平成16年(行ウ)第43号 公金支出差止等住民訴訟事件

原 告 準 備 書 面 (6)

2006(平成18)年7月14日

補図-1 利根川水系河川整備基本方針

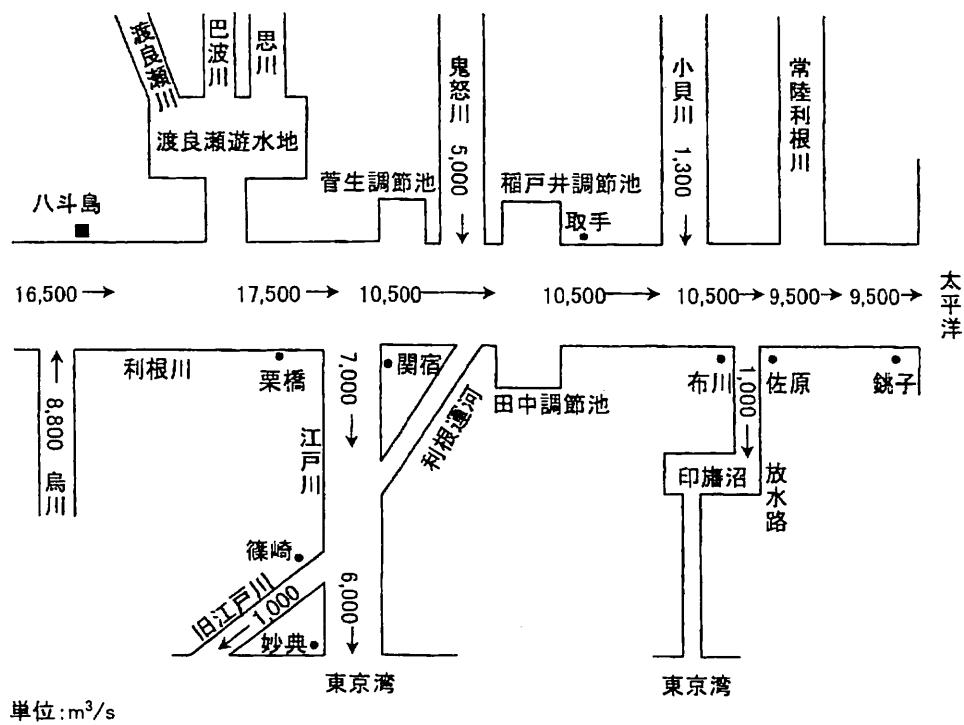
八斗島地点における基本高水流量(想定最大洪水流量)は上述のとおり、 $22,000\text{m}^3/\text{秒}$ あって、工事実施基本計画と同じである。200年に1回の洪水であるカスリーン台風が再来しても到底起こりえないきわめて過大な洪水流量であるにもかかわらず、その非現実的な値が基本方針にそのまま引き継がれている。

一方、八斗島地点の計画高水流量(河道を流下させる最大流量)は $16,500\text{m}^3/\text{秒}$ で、工事実施基本計画の $16,000\text{m}^3/\text{秒}$ より $500\text{m}^3/\text{秒}$ 大きくなり、八

斗島上流で調節すべき流量が $6,000\text{m}^3/\text{秒}$ から $5,500\text{m}^3/\text{秒}$ へと、 $500\text{m}^3/\text{秒}$ だけ小さくなつた。しかし、オーダーとしてはほとんど同じであり、基本方針は工事実施基本計画の内容をほとんどそのまま踏襲している。

補図--3 利根川の八斗島地点の治水計画（河川整備基本方針）

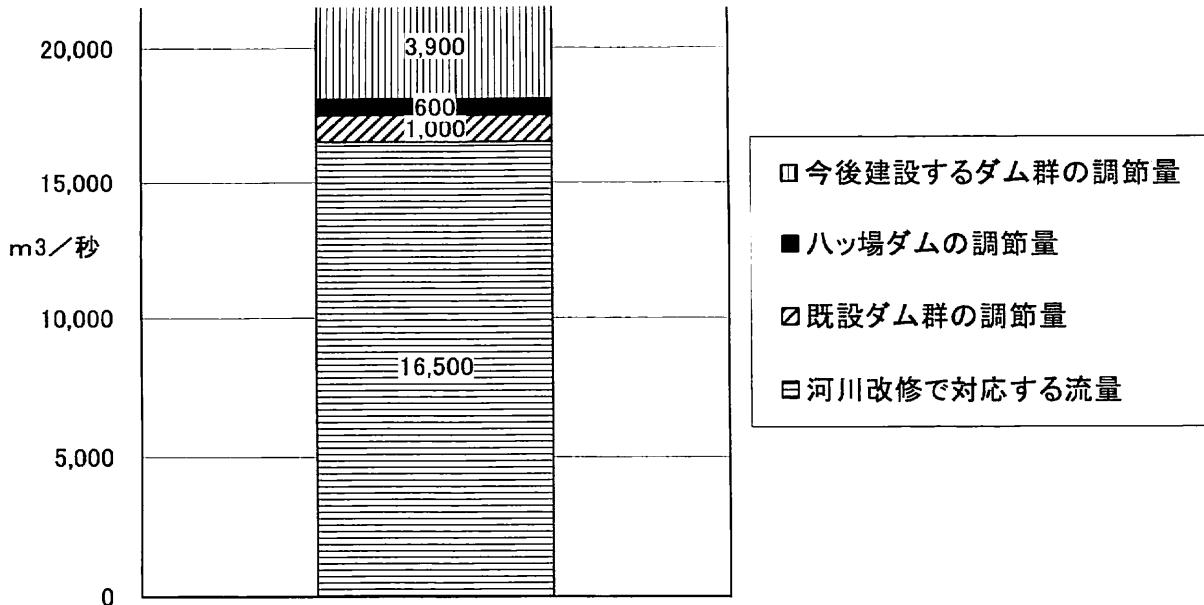
八斗島地点より上流で必要な洪水調節量は上述のとおり $5,500\text{m}^3/\text{秒}$ であつて、そのうち、既設6ダムとハッ場ダムで対応できるのは国土交通省の説明によれば、 $1,600\text{m}^3/\text{秒}$ である(甲B32号証「八斗島上流の洪水調節施設」)から、補図-3に示すとおり、その差、 $3,900\text{m}^3/\text{秒}$ は今後建設するダムと遊水池で調節しなければならない。利根川上流部には地形的に遊水池の適地があまりないから、ほとんどダムに依存することになる。利根川上流部で今後必要なダムの基数を比例計算で求めると、次のようになる。

$$7\text{基} \div 1,600\text{m}^3 \times 3,900\text{m}^3 = 17\text{基}$$

工事実施基本計画における新規ダムの必要基数を同様の計算で求めた結果は19基であったから、基本方針も同程度の基数である。この新規ダム建設の可能性を考えた場合、利根川上流部では治水目的を含む多目的ダムが4基も次々と中止になってきているから、今後新たにダムを計画して建設することは1基であつても極めて困難である。まして、19基であろうと、17基であろうと、そのように数多くのダムを新たに計画して建設することは不可能な話である。

補図-4 新しい利根川放水路計画

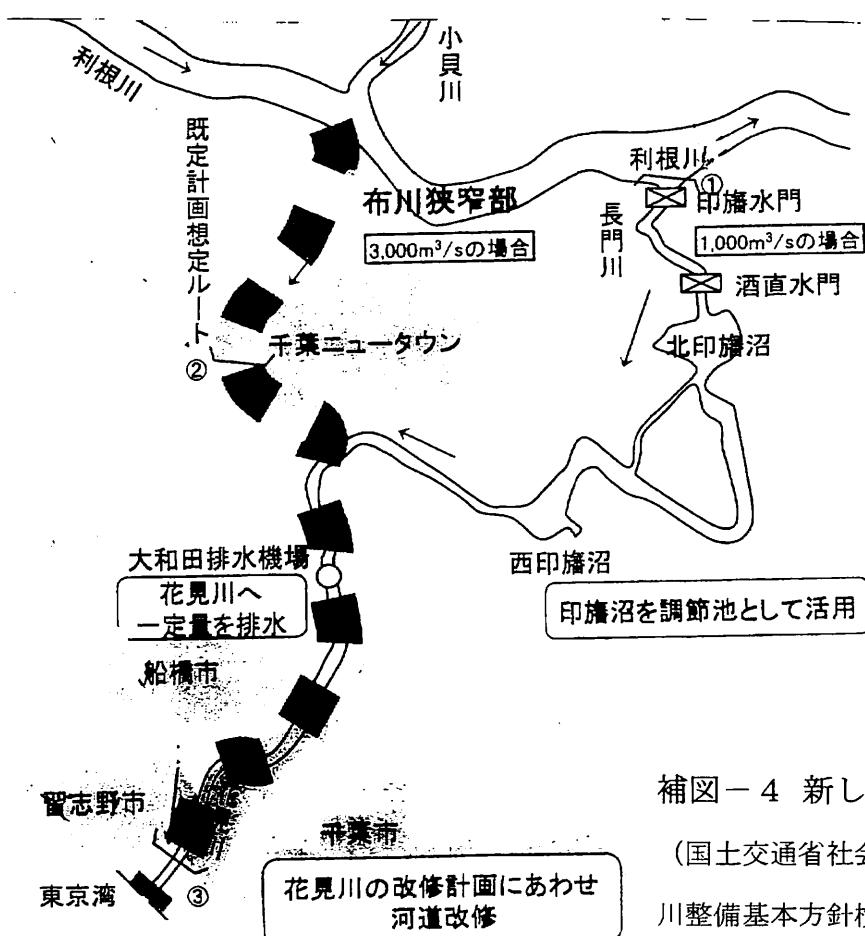
の $3,000 \text{ m}^3/\text{秒}$ から $1,000 \text{ m}^3/\text{秒}$ に減らし、経路については補図-4 のとおり、印旛沼を経由してその排水路である印旛沼放水路（八千代市側を新川、千葉市側を花見川という）から東京湾に流す計画に変更した（甲B33号証「利根川放水路」）。既存の水路を使い、しかも、印旛沼で洪水を調節して東京湾に流すようとするから、必要な水路幅が小さくなり、実現が可能だという話になっている。

ウ しかし、新計画も旧計画と同様、実際には実現性がほとんどないものである。印旛沼の周辺地域は洪水の氾濫に長年悩まされてきたところである。1969年に印旛沼の開発工事が完了し、洪水時は印旛沼の洪水を印旛排水機場で利根川へ、大和田排水機場で東京湾の方へと、両方向に流すように改善されたところであって（補図-5 印旛沼の現状 参照〔甲34号証「千葉用水総合事業所の概要〕）、利根川の洪水を受け入れる余裕などあるはずがない。自流域の洪水の処理だけで手一杯であるのに、利根川の洪水を受けて調節することなど、できるはずがない。一つの方法は印旛沼の治水容量を大幅に増やすことだが、そのためには、沼の自然を根底から破壊するような大規模掘削が必要となり、そのような自然破壊工事が今の世の中で許されるはずがない。

エ さらに、利根川と北印旛沼を結ぶ長門川は 4.3 km 、北印旛沼と西印旛沼を結ぶ印旛捷水路は 4.3 km 、新川・花見川は 16.6 km もあり、拡幅を要する水路が延べで約 25 km もある。現在の流下能力は長門川が $92 \text{ m}^3/\text{秒}$ 、他の水路が $120 \text{ m}^3/\text{秒}$ であるから、 $1,000 \text{ m}^3/\text{秒}$ の洪水を流すためには水路を大幅に拡幅しなければならない。新川・花見川は調節後の洪水を流すことになっているが、上述のように実際には印旛沼による調節は困難であるから、やはり $1,000 \text{ m}^3/\text{秒}$ 程度の洪水を流下させることが必要となり、大幅な拡幅をしなければならない。これらの水路の周辺も市街化が進展して人家が密集しているところが多いから、水路の大幅拡幅は何千戸という住宅等の移転を伴うものとなり、到底実現できるものではない。

補図一五 印旛沼の現状

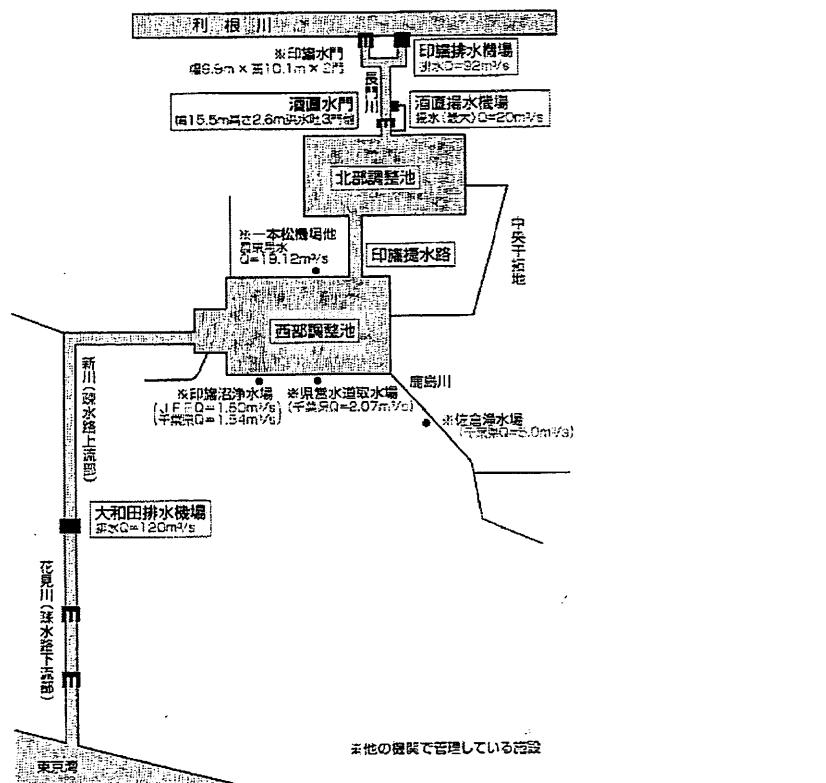
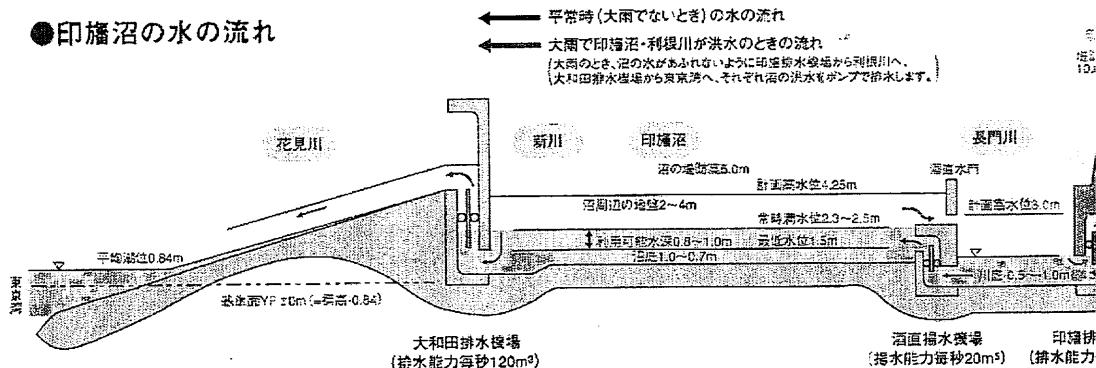
も不可能に近いことが一目瞭然である。にもかかわらず、あたかも実現可能な計画のように装って新しい利根川放水路計画を基本方針に盛り込んだ。これは、従前の利根川放水路計画の実現性に対する批判が強かったので、その批判をとりあえずかわすためにつくられた案であって、国土交通省自身がそれを本気で実現しようと考えているとはとても思われないものなのである。
